P25044

REVISIÓN DE PRINT-OUT EXISTENTES CENTRAL HUAYCA

Revisión y Verificación de Cumplimiento Normativo Print-Out La Huayca II
25044-00-ES-IT-001 Rev. B
Preparado para Enlight

Figura 4-3: Ajustes función 50 de celda E1 especificadas en referencia [d]

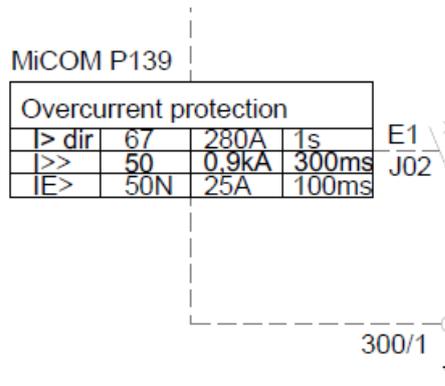
Como se mencionó anteriormente, el ECAP de origen no indica los ajustes de esta función. Sin embargo, el Plano “Esquema de protecciones Instalación fotovoltaica La Huayca II “133-6-100-U-006-A_Esquema de protecciones_160519” – mayo del 2016. [d] (de fecha posterior al ECAP) especifica en una tabla los ajustes de protección de la función 50. Realizando una comparativa se observan diferencias entre el ajuste indicado en el plano versus lo parametrizado actualmente en relé, como se observa en la Figura 4-3 se indica un umbral de 900 A.prim y temporización de 0,3 segundos. No se detectó en la plataforma de Infotécnica o PGP algún estudio complementario que proponga cambios de ajustes para esta celda, por lo que se presume que el ajuste actualmente parametrizado en el equipo fue un cambio posterior realizado, disminuyendo su sensibilidad para evitar operaciones indeseadas. Si bien el ajuste actual no incurre en ningún incumplimiento normativo, en la sección 6.1.1 se recomiendan mejoras en su parametrización.

Para las celdas de los circuitos colectores del PFV La Huayca II se recomienda aumentar la temporización de la función 50 del ajuste instantáneo actual a 100 ms, con el objetivo de evitar la operación de esta función ante maniobras de energización o perturbaciones del sistema de transmisión. Se destaca que esta modificación no desmejora la coordinación actual, dado que el incoming (celda ET1) tiene un ajuste de sobrecorriente con una temporización de 600 ms, con lo que el cambio de ajuste mantiene un tiempo de paso de 500 ms, mayor a lo exigido en la normativa (que exige mayor o igual a 300 ms).

Figura 4-7: Ajustes función 50 de celda E2 especificadas en referencia [d]

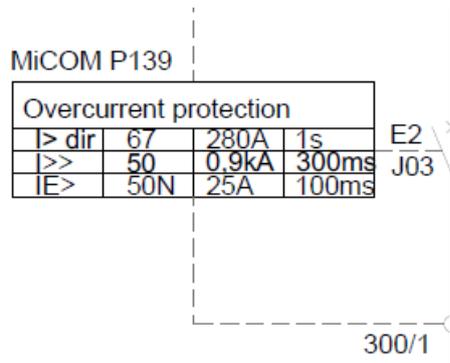
Como se mencionó anteriormente, el ECAP de origen no indica los ajustes de esta función. Sin embargo, el Plano “Esquema de protecciones Instalación fotovoltaica La Huayca II “133-6-100-U-006-A_Esquema de protecciones_160519” – mayo del 2016. [d] (de fecha posterior al ECAP) especifica en una tabla los ajustes de protección de la función 50. Realizando una comparativa se observan diferencias entre el ajuste indicado en el plano versus lo parametrizado actualmente en relé, como se observa en la Figura 4-7 se indica un umbral de 900 A.prim y temporización de 0,3 segundos. No se detectó en la plataforma de Infotécnica o PGP algún estudio complementario que proponga cambios de ajustes para esta celda, por lo que se presume que el ajuste actualmente parametrizado en el equipo fue un cambio posterior realizado, disminuyendo su sensibilidad para evitar operaciones indeseadas. Si bien el ajuste actual no incurre en ningún incumplimiento normativo, en la sección 6.1.1 se recomiendan mejoras en su parametrización.

Figura 4-11: Ajustes función 50 de celda E3 especificadas en referencia [d]

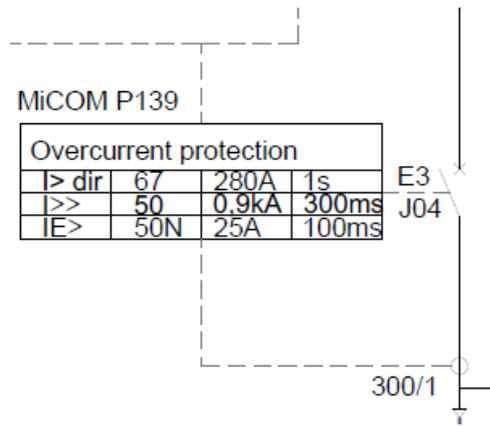
Como se mencionó anteriormente, el ECAP de origen no indica los ajustes de esta función. Sin embargo, el Plano “Esquema de protecciones Instalación fotovoltaica La Huayca II “133-6-100-U-006-A_Esquema de protecciones_160519” – mayo del 2016. [d] (de fecha posterior al ECAP) especifica en una tabla los ajustes de protección de la función 50. Realizando una comparativa se observan diferencias entre el ajuste indicado en el plano versus lo parametrizado actualmente en relé, como se observa en la Figura 4-11 se indica un umbral de 900 A.prim y temporización de 0,3 segundos. No se detectó en la plataforma de Infotécnica o PGP algún estudio complementario que proponga cambios de ajustes para esta celda, por lo que se presume que el ajuste actualmente parametrizado en el equipo fue un cambio posterior realizado, disminuyendo su sensibilidad para evitar operaciones indeseadas. Si bien el ajuste actual no incurre en ningún incumplimiento normativo, en la sección 6.1.1 se recomiendan mejoras en su parametrización.

Figura 4-18: Ajustes función 85A- Paño BT1 S/E La Huayca II – Sistema 1

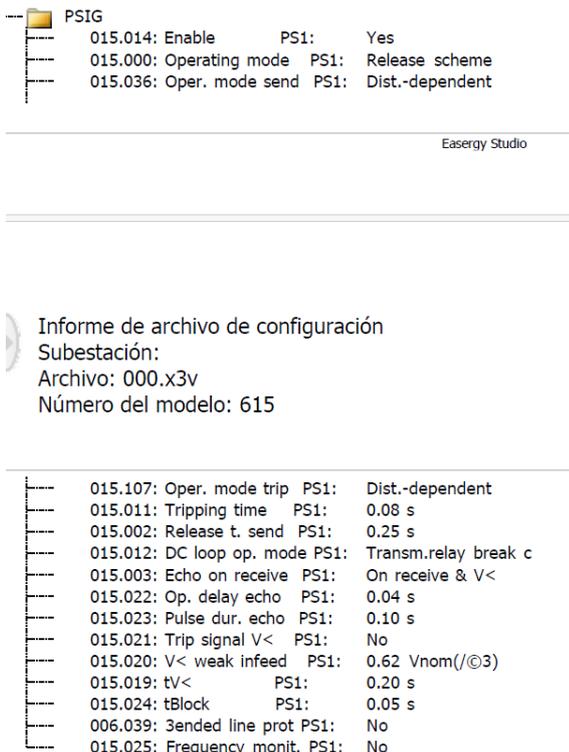
Analizando los ajustes del esquema 85A se concluye que se encuentran parametrizados siguiendo los criterios del ECAP de origen (referencias [a] y [b]).

Figura 4-19: Ajustes función 51 - Paño BT1 S/E La Huayca II – Sistema 2

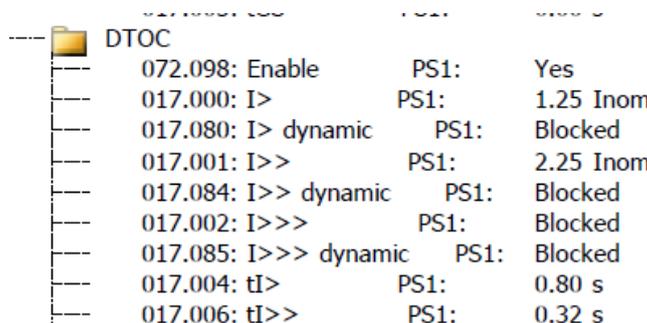
Analizando los ajustes de la función 51 se concluye que se encuentran parametrizados siguiendo los criterios del ECAP de origen (referencia [a]).

Figura 4-28: Ajustes función 27 - Paño B1 Tap Off Tamarugal – Sistema 1

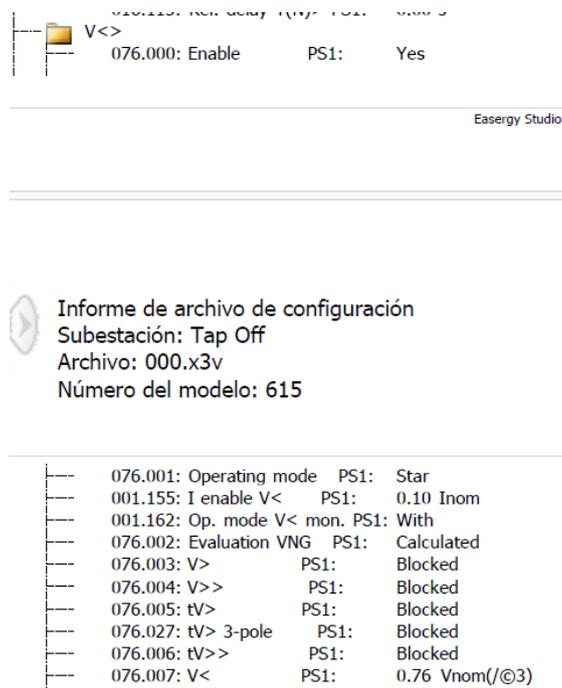
Para el caso de la función 27, esta no se encontraba definida en el ECAP de origen, por lo cual no es posible realizar una comparativa de criterios. Asimismo, no se ha detectado en Infotécnica o la plataforma PGP algún estudio posterior que indicara la habilitación de esta función. Analizando los ajustes se determina que la configuración permite el cumplimiento normativo establecido en el artículo 3-8 de la NTSyCS (requerimientos ante huecos de tensión para parques fotovoltaicos y eólicos), por lo que no se proponen modificaciones a los ajustes actuales.

Figura 4-32: Verificación cumplimiento normativo artículo 3-8 NTSyCS

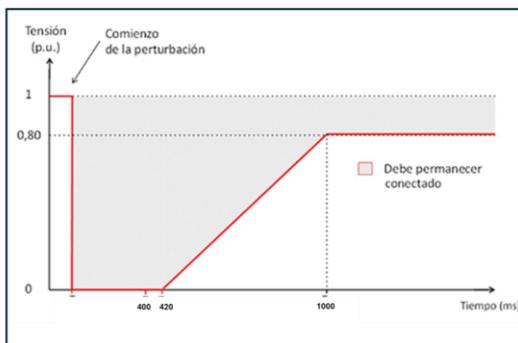
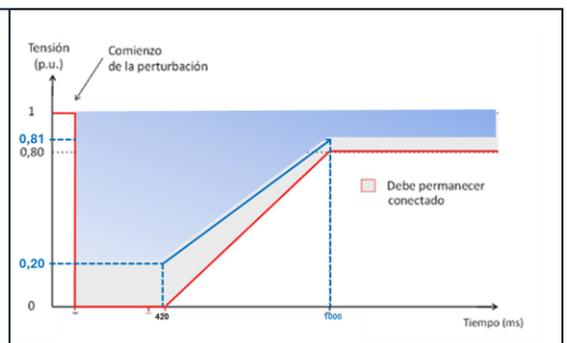
Para el caso de la función 27, esta no se encontraba definida en el ECAP de origen, por lo cual no es posible realizar una comparativa de criterios. Asimismo, no se ha detectado en Infotécnica o la plataforma PGP algún estudio posterior que indicara la habilitación de esta función. Analizando los ajustes se determina que existe un incumplimiento normativo según lo establecido en el artículo 3-8 de la NTSyCS (requerimientos ante huecos de tensión para parques fotovoltaicos y eólicos), dado que no se cumple la operación dentro de la zona de operación establecida en la norma. A continuación, se muestra la comparativa de lo exigido en la norma versus lo ajustado en el relé, delimitado en color azul.

En este sentido, se proponen en la sección 5.2.1 cambios de ajustes para cumplir con la normativa vigente.
